Stadt Rheinfelden

Gestaltungsplan C: «Roniger-Park»

Mitwirkungsbericht

20. Mai 2025

Abb. 4: Variante Parkeingang / Randgestaltung, Bachelard Wagner Architekten, 14.8.2024

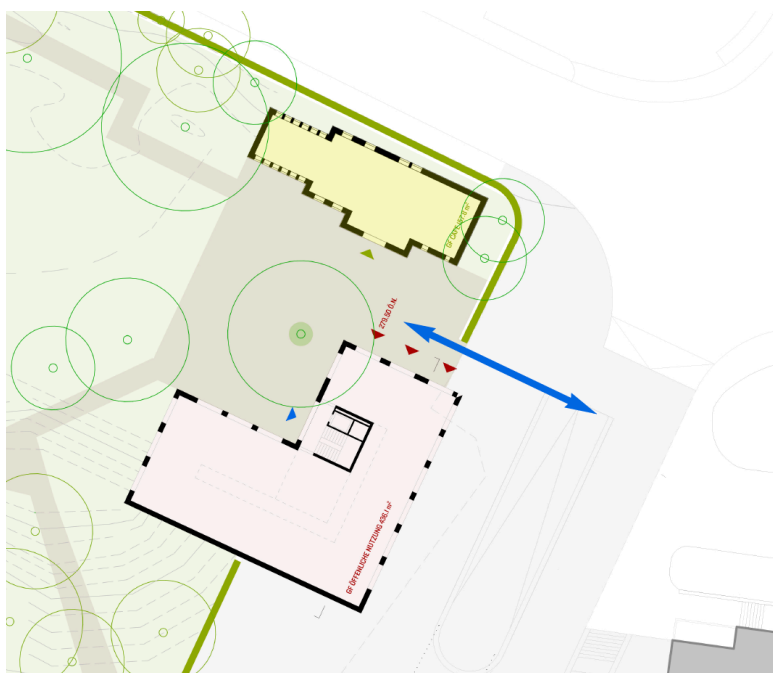
«Weiter gar nicht einverstanden ist der Aargauer Heimatschutz mit der nicht hinreichend und nicht überzeugend begründeten Beseitigung der «Alten Remise», welche nach Meinung des Aargauer Heimatschutzes zu erhalten und substanzgerecht neu zu nutzen ist.

Der seitens des Aargauer Heimatschutzes favorisierte Lösungsansatz ist im GP-Bericht in Abb. 35 auf Seite 46, Skizze links, treffend skizziert.»

«Das erhaltenswerte Remisengebäude schafft nicht nur den historischen Bezug zur früheren Nutzung und zum Unterhalt des «Roniger-Parks», es bietet auch einen effizienten Lärmschutz gegenüber dem sehr oft starken Verkehrsaufkommen auf der Kaiserstrasse vor der Lichtsignalanlage, viel effizienter als irgendwelches Grünzeug, wie als Grüngürtel entlang der Hauptstrasse vorgeschlagen.»

Antwort Stadt Rheinfelden Die Stadt Rheinfelden und die Stiftung Roniger haben das Anliegen gemeinsam mit dem Heimatschutz besprochen und beantwortet dieses wie folgt:

Im Rahmen der Entwicklung des Richtprojekts wurde von Fachpersonen untersucht, wie im Roniger-Park bauliche Entwicklungen stattfinden können. Unterschiedliche Szenarien wurden geprüft, darunter auch Lösungen unter Beibehaltung der Remise. Es wurde dabei deutlich, dass sich die stadträumliche Situation deutlich verschlechtern würde, wenn sowohl die Remise erhalten und zugleich ein Neubau erstellt wird.

Das Nebeneinander von Neubau und Remise würde eine Torsituation schaffen, die den Hauptzugang zum Park an der Bahnhofstrasse verorten würde, statt am eigentlich richtigen Ort, dem Bahnhofplatz. Die bauliche Situation an dieser Stelle des Parks wäre stark verdichtet und würde diese so vom Park entkoppeln. Ein auch nur halbwegs sinnvoll dimensionierter Neubau würde mit seiner Masse und Höhe starken Druck auf die kleine Remise ausüben. Die bauliche Nähe, die zwischen Neubau und Remise entstehen würde, liesse keine attraktiven Aussenräume mehr zu.

Insgesamt würde die Remise in ihrer Substanz zwar erhalten bleiben, aber ihre attraktive räumliche Wirkung wäre verloren und die gesamte stadträumliche Situation wäre nicht zufriedenstellend.

Ein Neubau der allein an der Spitze des Parks positioniert wird, kann hingegen eine Reihe von stadträumlichen Herausforderungen meistern und ermöglicht attraktive Aussenräume. Der vorliegende Gestaltungsplan schafft eine klare städtebauliche Situation aus allen Richtungen - einen neuen grünen Vorplatz und Hauptzugang in den Park vom Bahnhofplatz aus und einen sekundären (Service-) Zugang von der Bahnhofstrasse. Die städtische Situation an der Kreuzung Kaiserstrasse/ Bahnhofstrasse erhält ein angemessenes bauliches Volumen, was den Stadtraum über die Kaiserstrasse hinweg zusammenbindet. Die abgestaffelte, sich zurücknehmende Volumetrie zum Parkinneren hin, schafft eine Verbindung zu den beiden historischen Villen. Das im Gestaltungsplan festgeschriebene Volumen ermöglicht so ein ausbalanciertes Zusammenspiel von den drei Bauten im Park. Der Park kann den Neubau umfassen und reicht bis an die Bahnhofstrasse und den Bahnhofplatz.
